Presentasjon i Nesset 15. oktober 2019

Gjemnes, Sunndal og Tingvoll kommuner

Reguleringsplan Bergmesteren Raudsand

Manglende
undersøkelser av
malmforekomster
vestover fra Raudsand

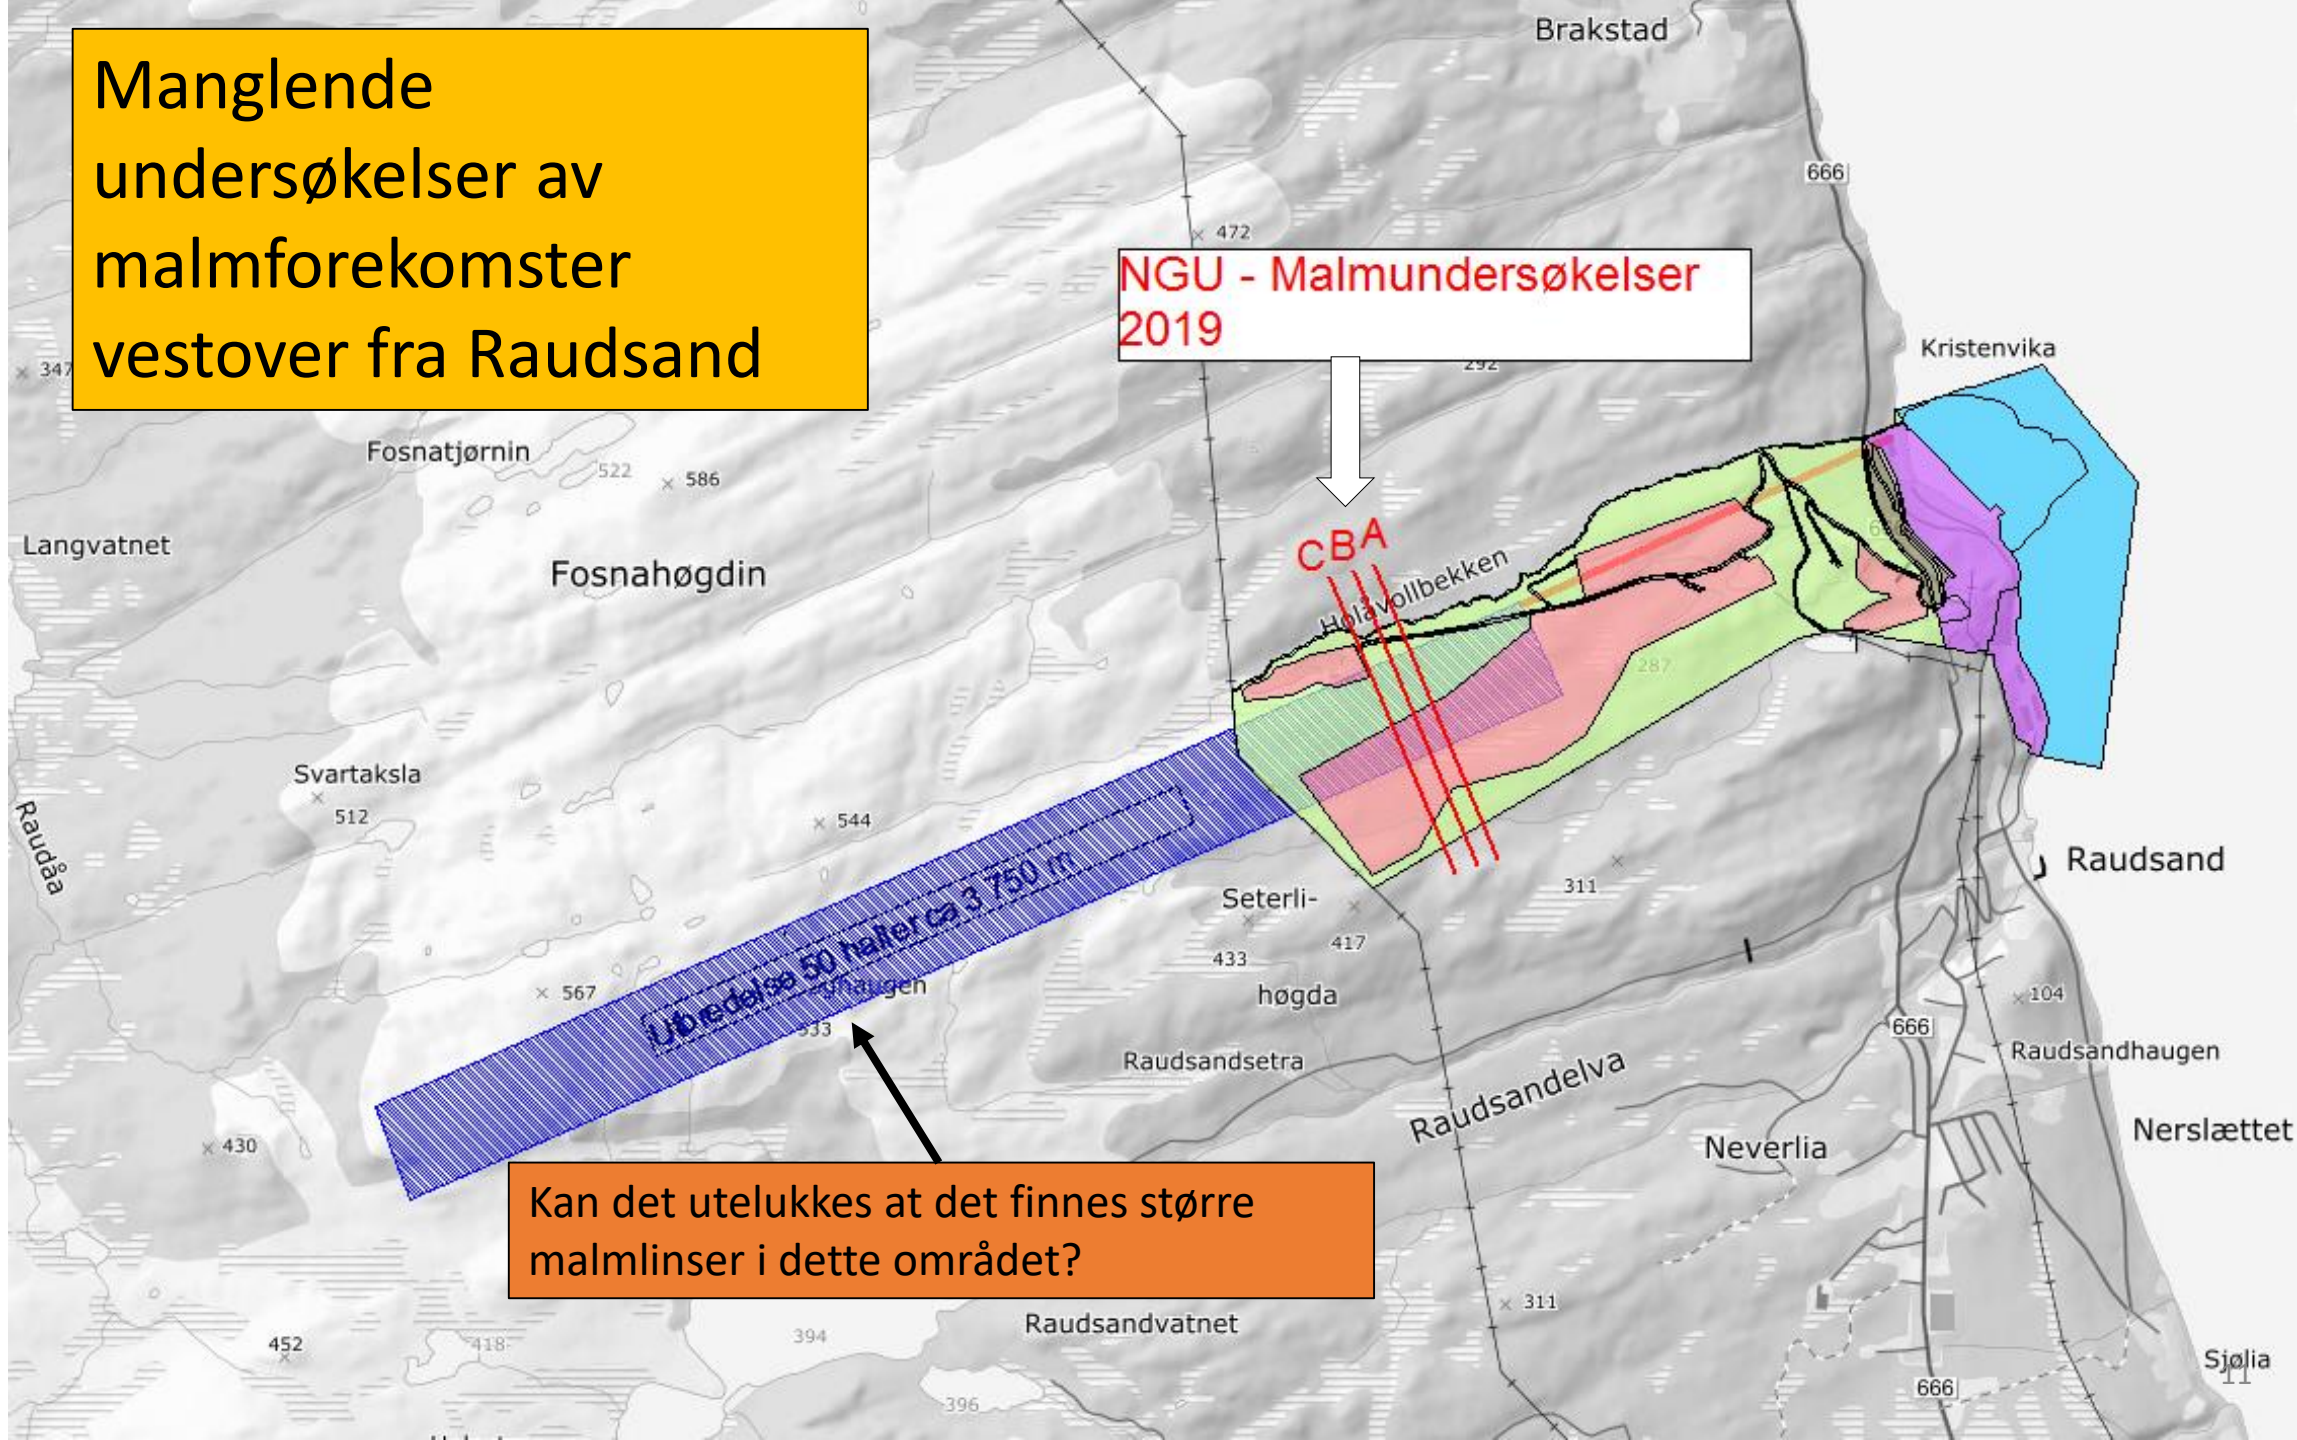
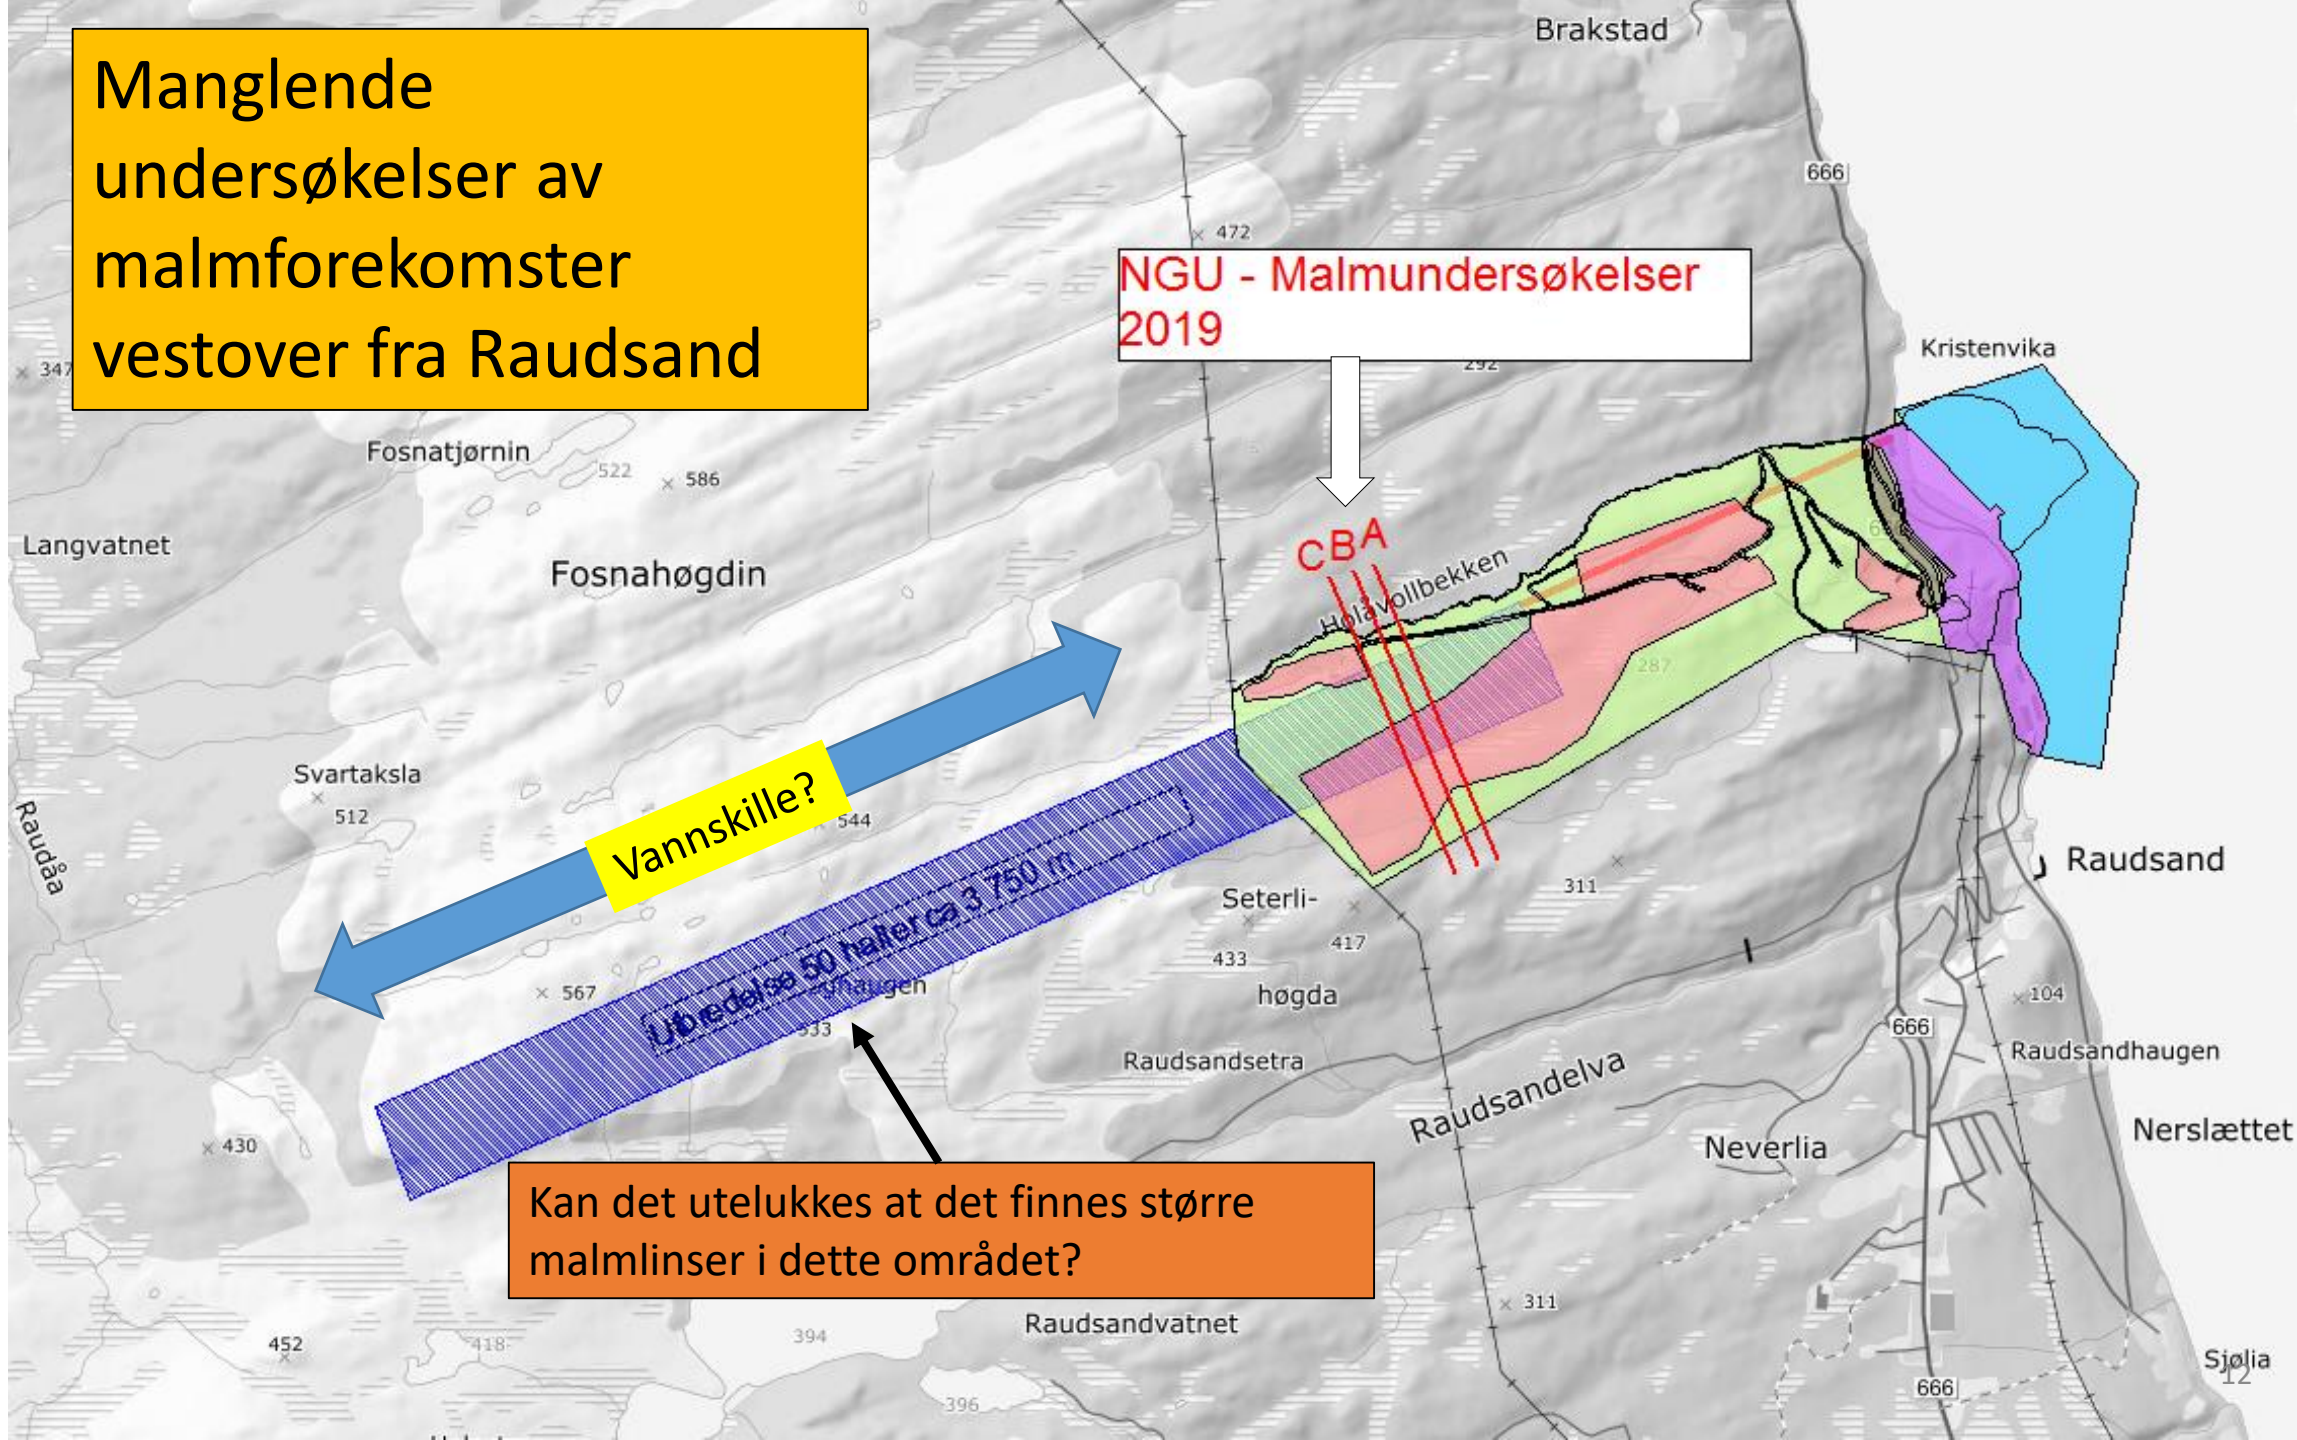
Kan det utelukkes at det finnes større
malmlinser i dette området?

Vannskille?

Nøyaktighet på
gruvekart?

Under bakken regulert til
«avfallsdeponi i fjell» helt
til i dagen.

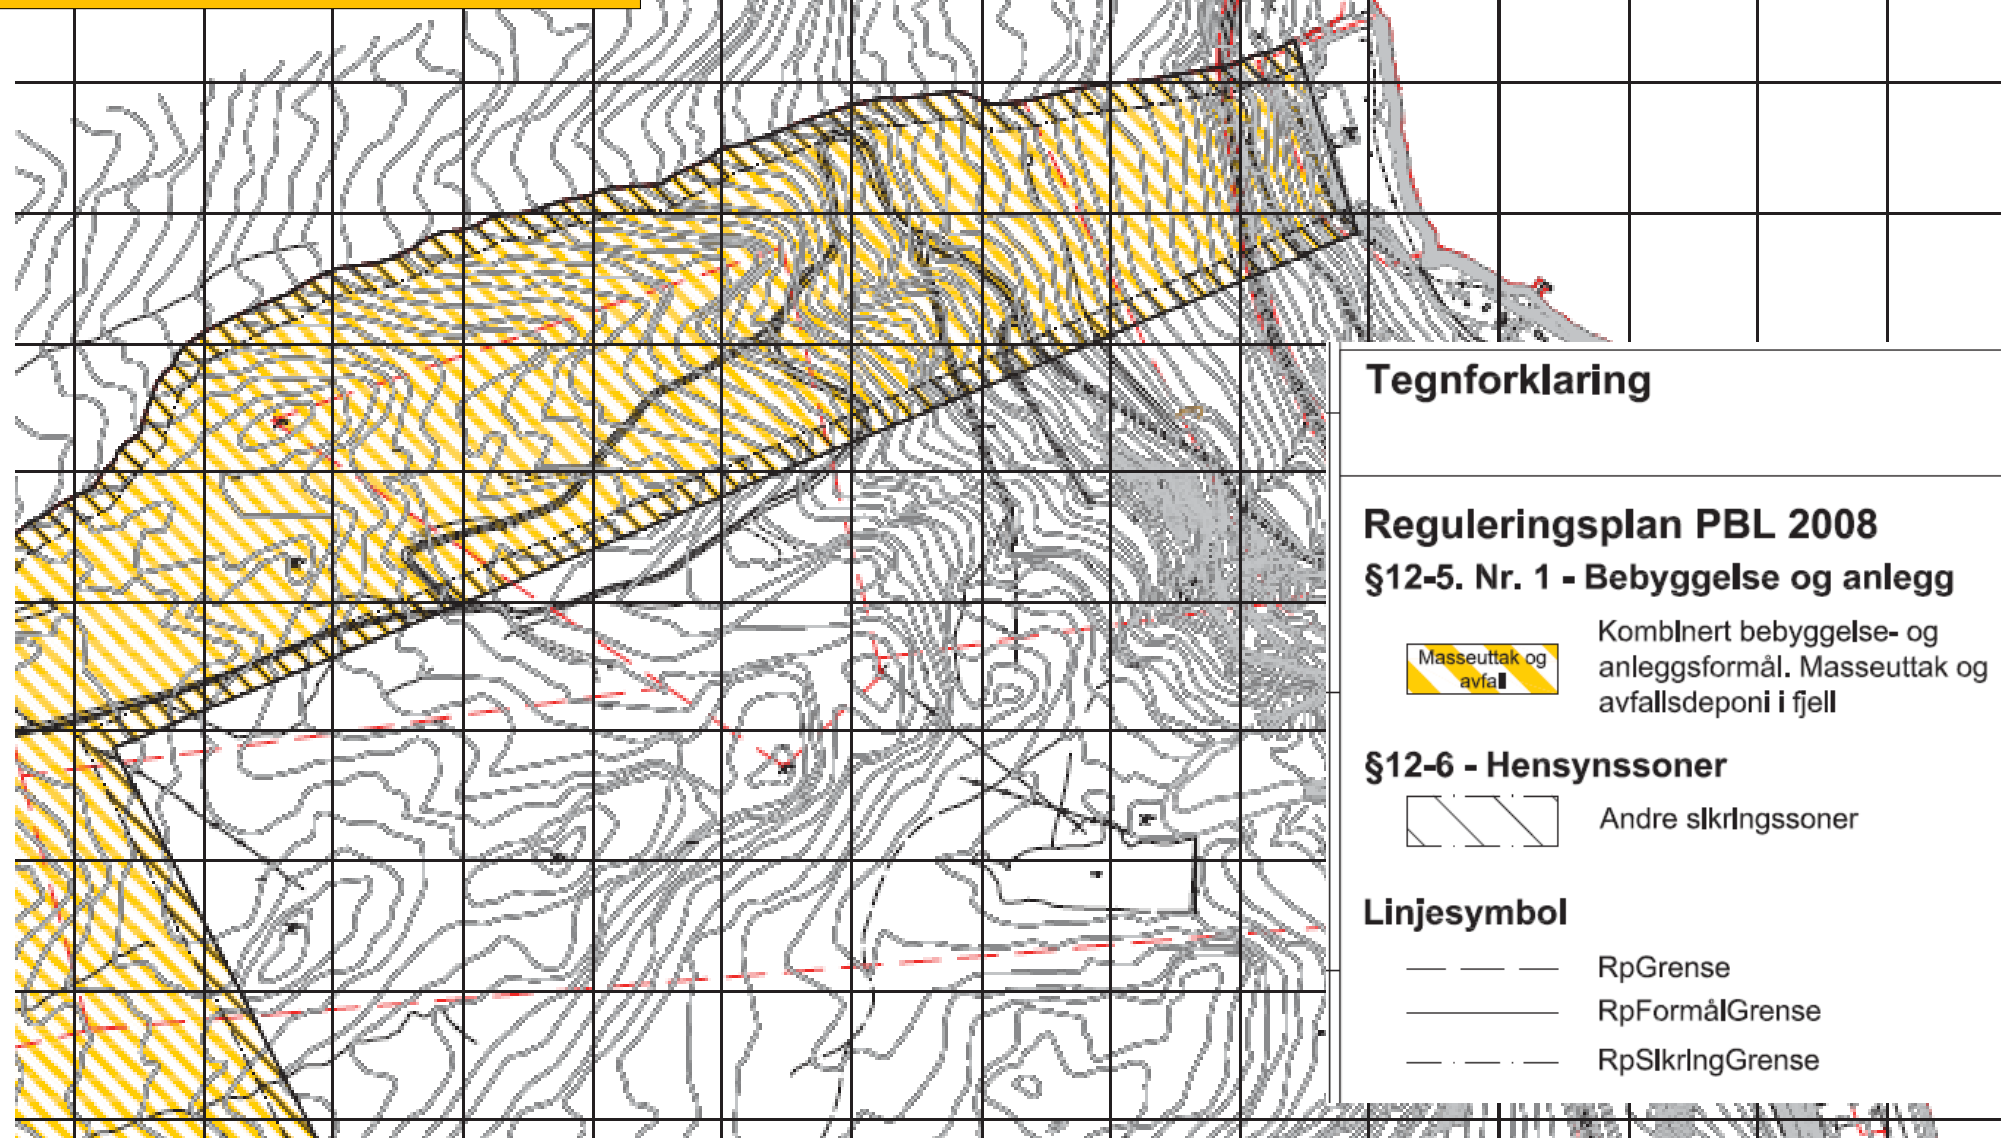
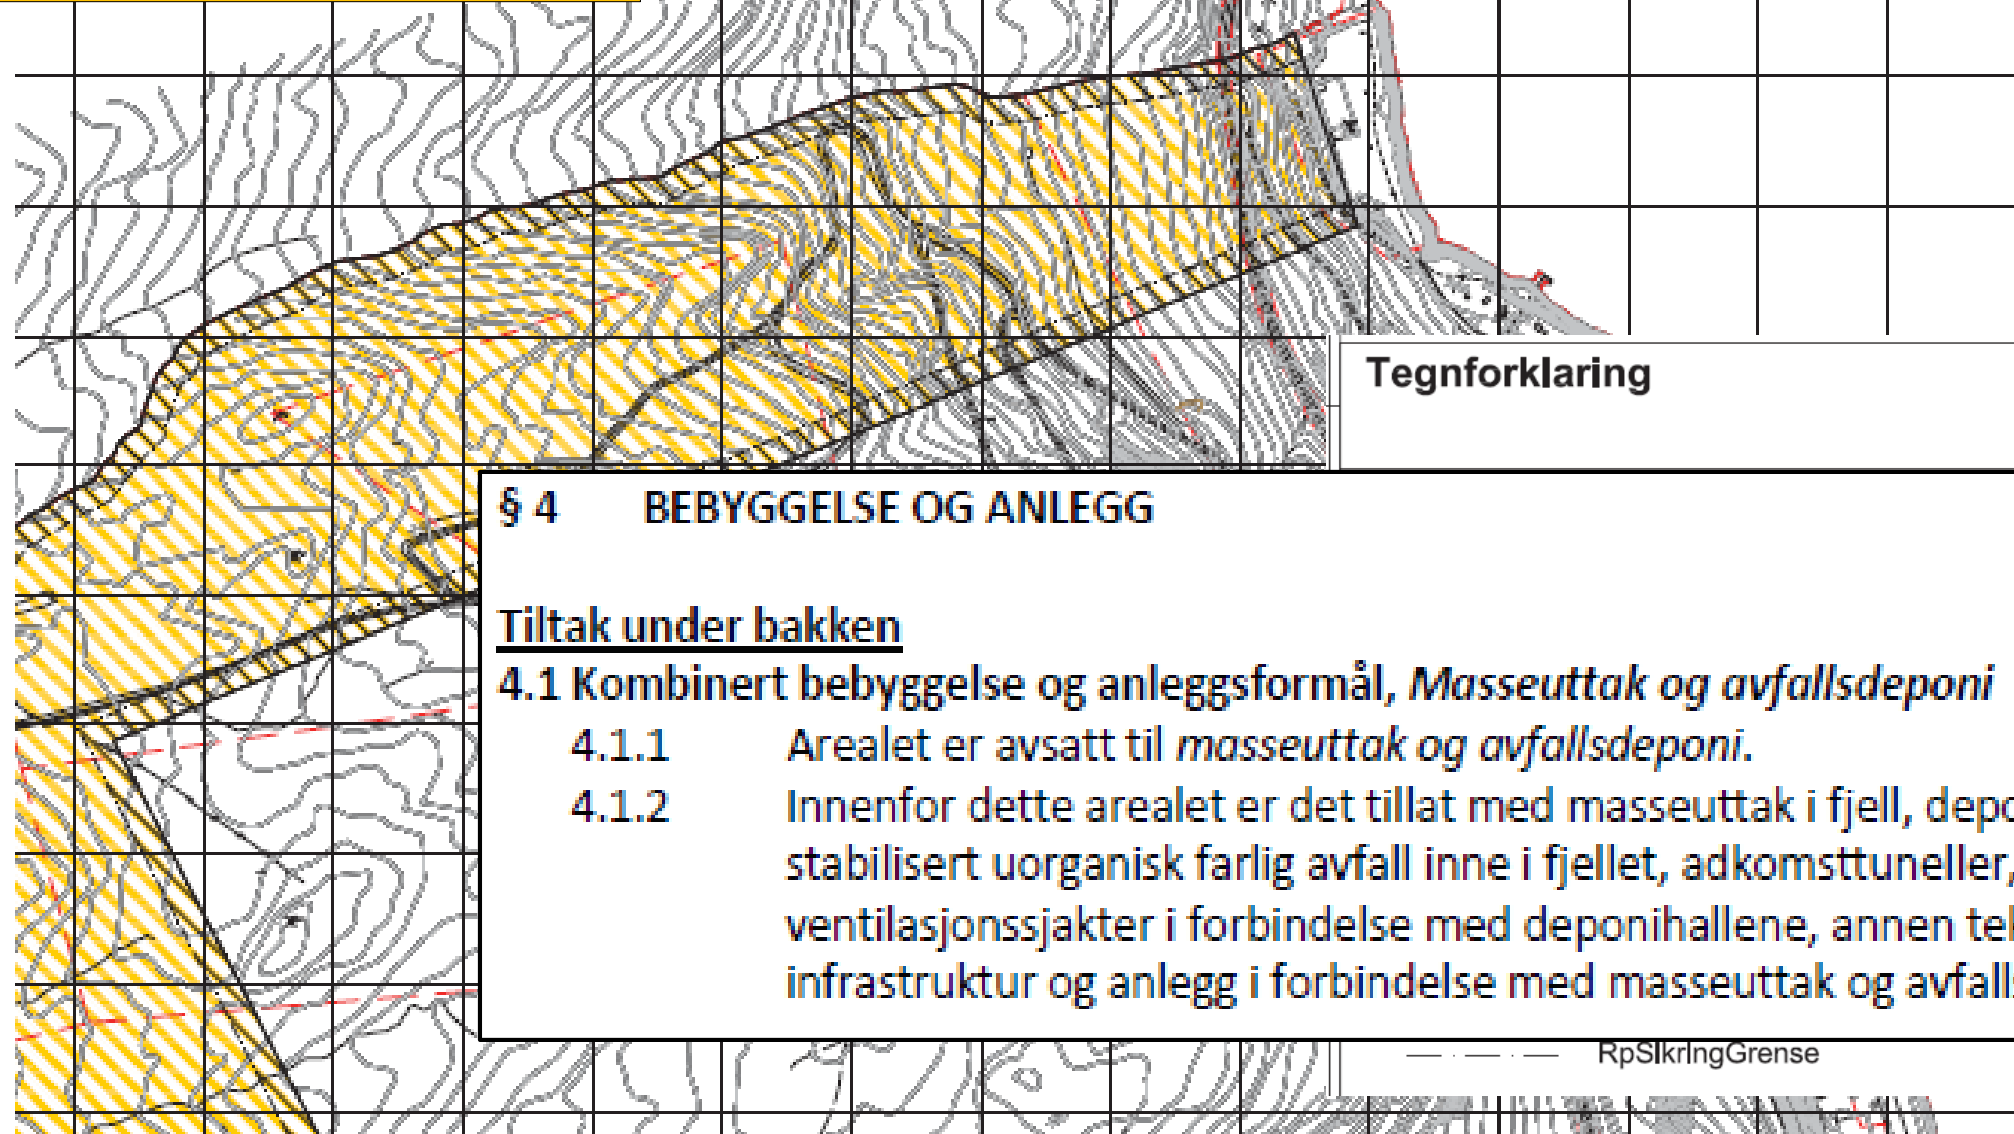
Det må være bestemt i plan hvor ytterste hall
skal ligge, begrunnet med tilstrekkelig geologisk
barriere.
